市第 201 号議案 南本牧ふ頭連絡臨港道路の整備に係る基礎工事委託契約の変更

市第 202 号議案 南本牧ふ頭連絡臨港道路の整備に係る基礎・上部工事委託契約の変更

現在、国土交通省とともに首都高速湾岸線と南本牧ふ頭を高架道路で接続する「南本牧ふ頭連絡臨港道路整備事業」を進めていますが、次のとおり本市施行区間の首都高速道路株式会社と締結した工事委託について、変更契約を締結します。

鋼材板厚の変更(P11の例)

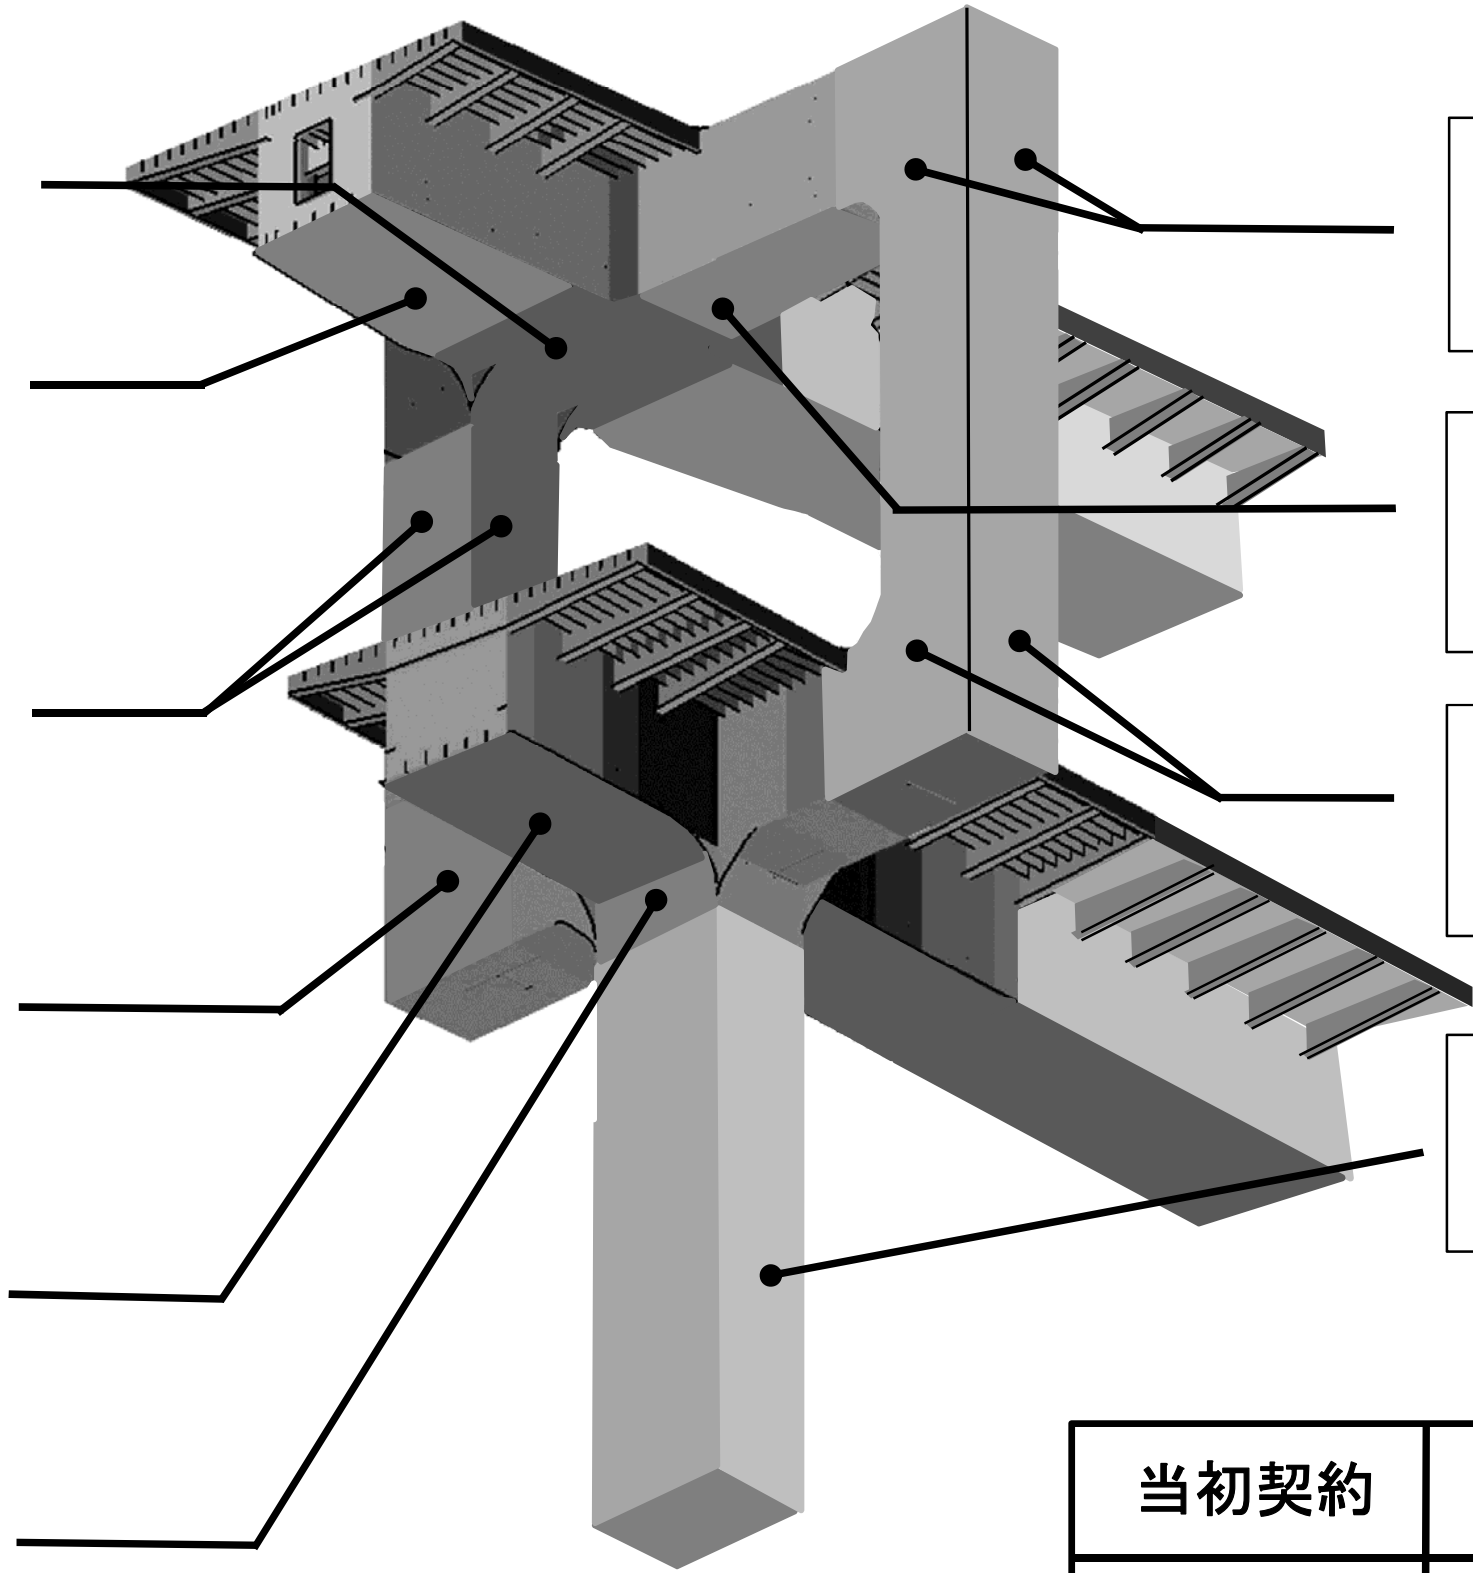
ア-(ア) 耐震基準改定に伴う鋼板厚の増

当初 変更
板厚35mm⇒62mm
27mm増

当初 変更
板厚26mm⇒42mm
16mm増

当初 変更
板厚25mm⇒42mm
17mm増

当初 変更
板厚25mm⇒56mm
31mm増

当初 変更
板厚46mm⇒60mm
14mm増

当初 変更
板厚66mm⇒80mm
14mm増

当初 変更
板厚23mm⇒31mm
8mm増

当初 変更
板厚19mm⇒22mm
3mm増

当初 変更
板厚25mm⇒31mm
6mm増

当初 変更
板厚76mm⇒80mm
4mm増

当初契約	変更契約	増▲減
約6,700 t	約7,380 t	約680 t

アー(イ) 排水施設基準改定による雨水処理方法の変更に伴う増

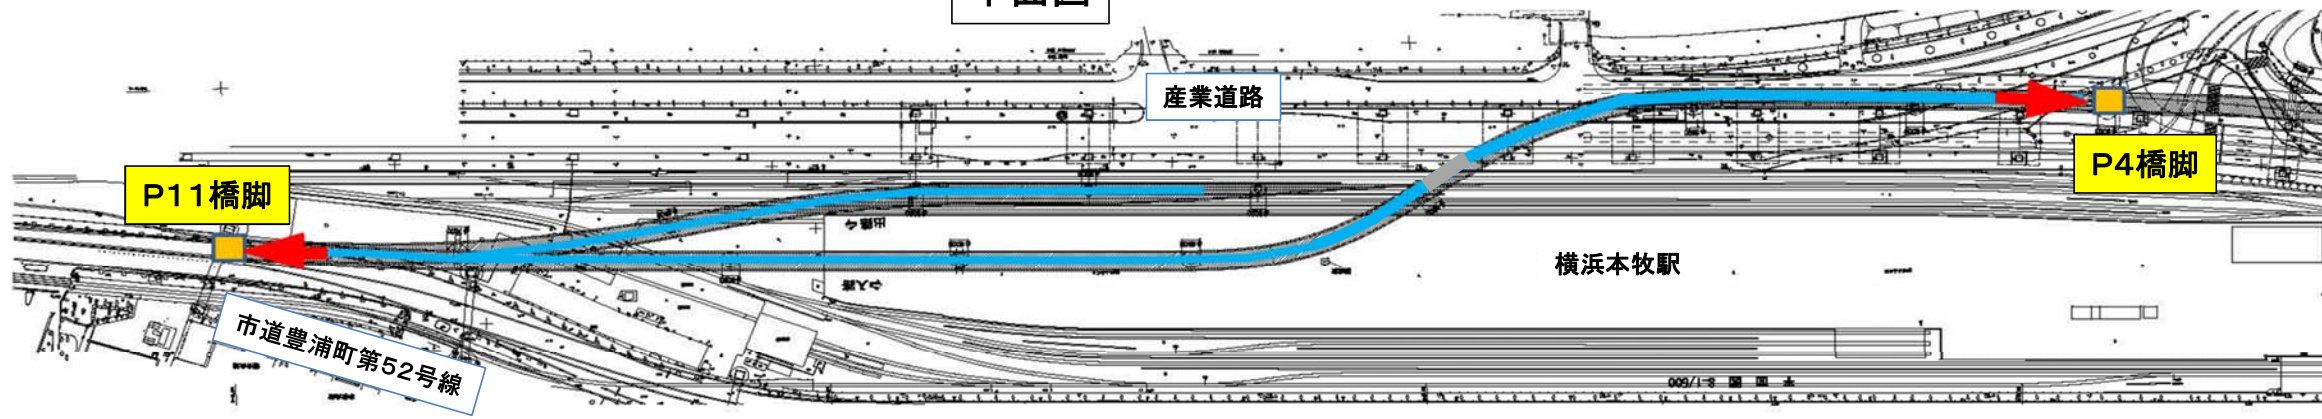
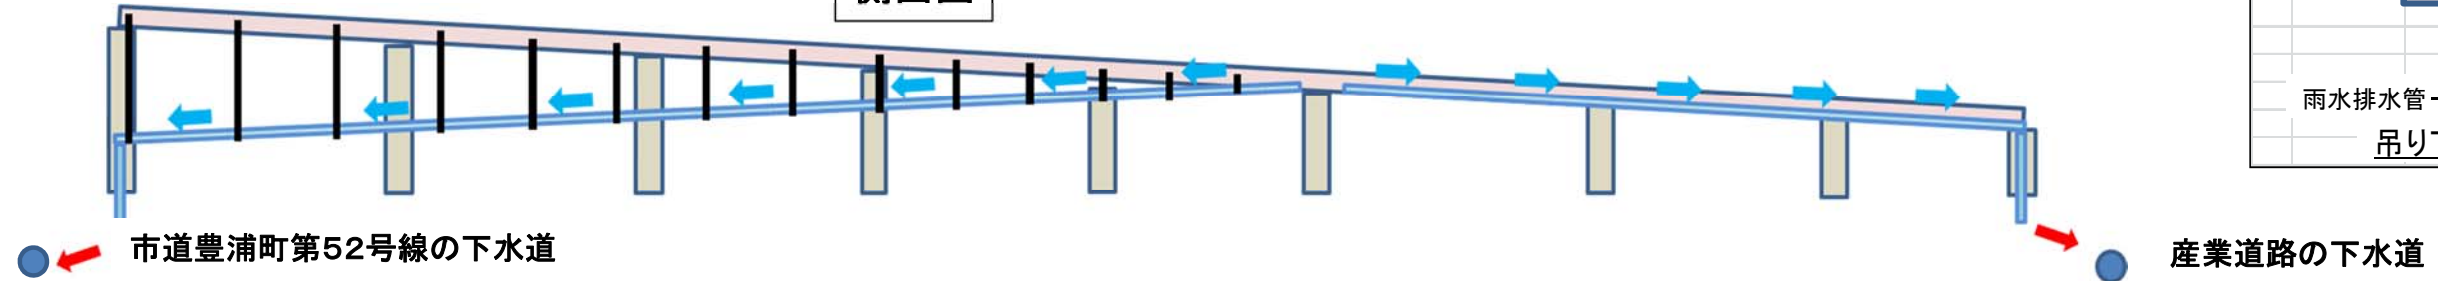
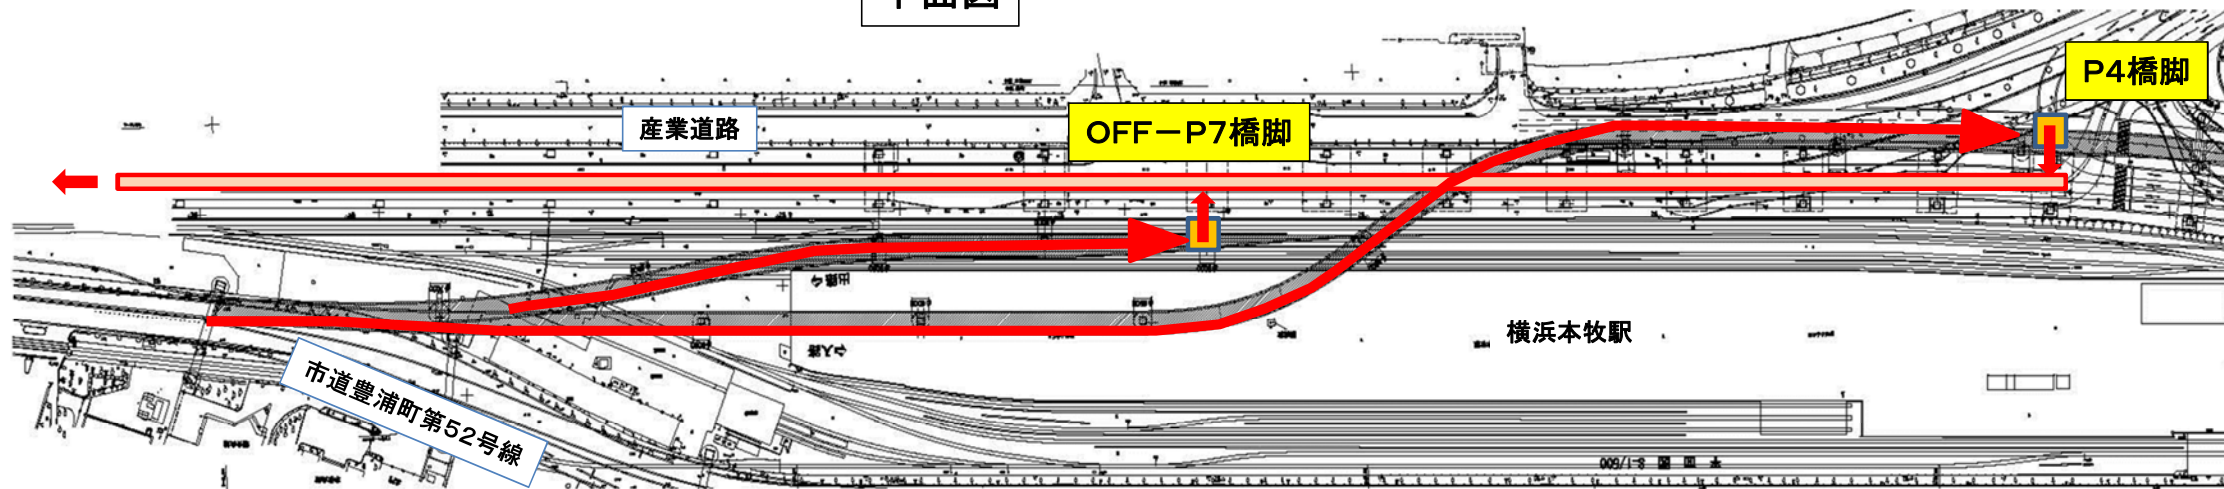
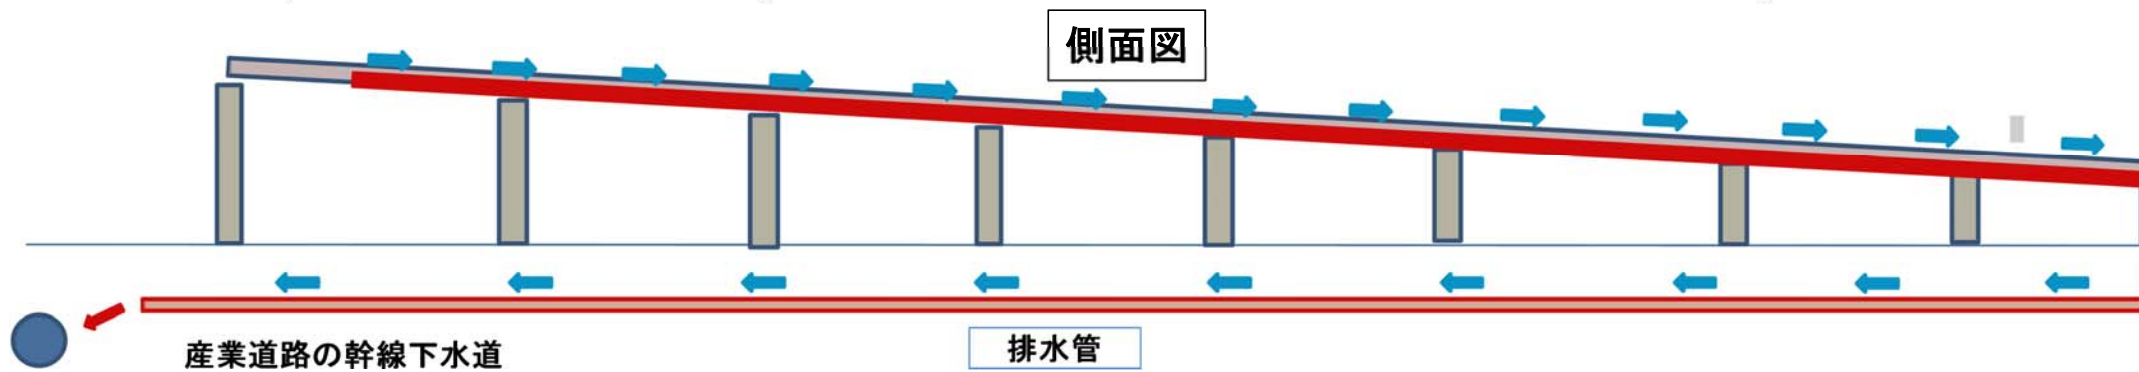
(イ) 排水施設基準改定による雨水処理方法の変更に伴う増(約3億9,000万円)

- 排水施設の基準が改定され、老朽化による排水管の落下等を防止するために、風等による振動や耐久性に配慮した構造や取付方法とすることになりました。
- それを受け、中央高速笹子トンネルの天井板落下事故の教訓も踏まえ、基本設計では、排水管について、吊り下げる構造としていたものを、橋桁と一体構造となるようにしました。
- その結果、基本設計では、駅上空区間の雨水排水を市道豊浦町第52号線の下水道に放流し、産業道路上空区間の雨水排水は、産業道路の下水道に放流する予定でしたが、高架道路の勾配に合わせ、全ての区間の雨水排水について、産業道路側に排水管を設置し、幹線下水道に放流する設計に変更しました。

イ 橋脚基礎工事の際の隣接する
線路防護工事費の増

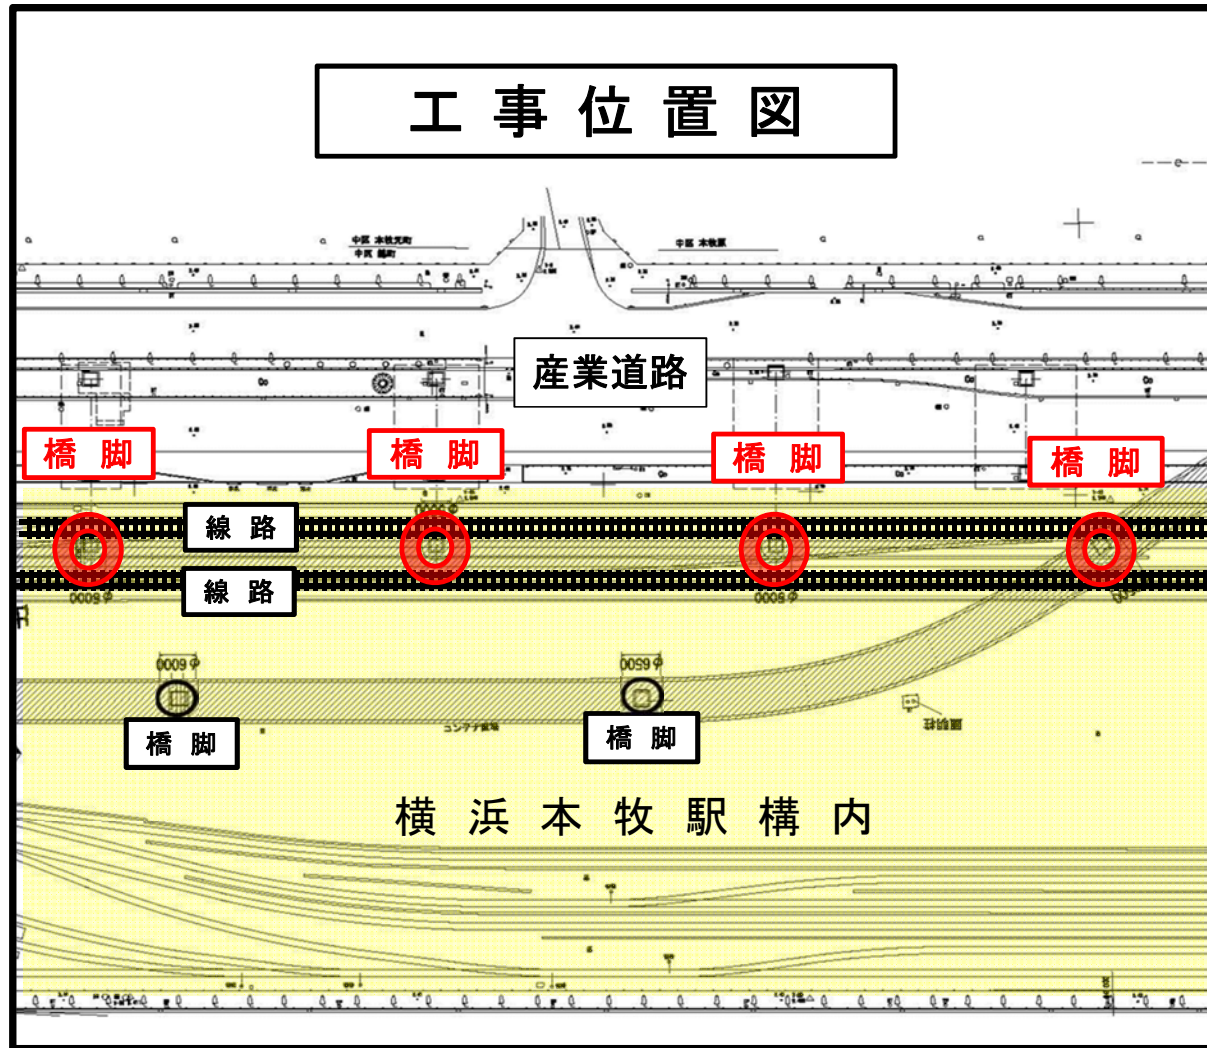
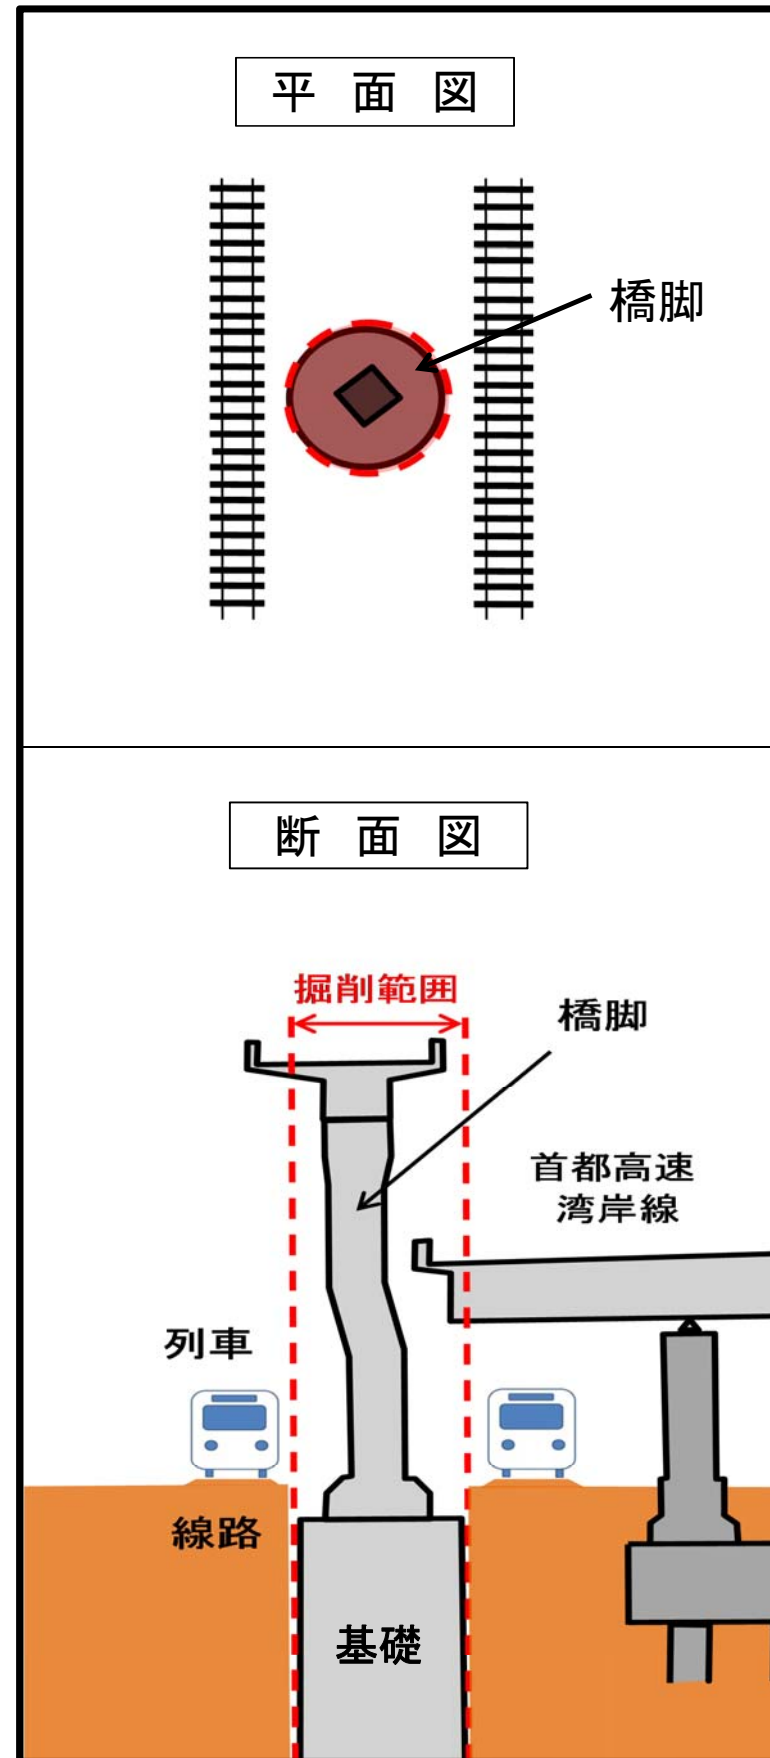
イ 橋脚基礎工事の際の隣接する線路防護工事費の増(約4億8,000万円)

- 線路に挟まれた場所で工事を行う4基の橋脚基礎については、基本設計では線路の間に線路を防護することなく基礎を施工する予定でした。
- 当該箇所を調査したところ、岩石、コンクリート塊等が出現したため、掘削範囲を拡大することが必要となり、隣接する両側の線路を防護して、岩石等を取り除いたうえで基礎を施工する設計に変更しました。
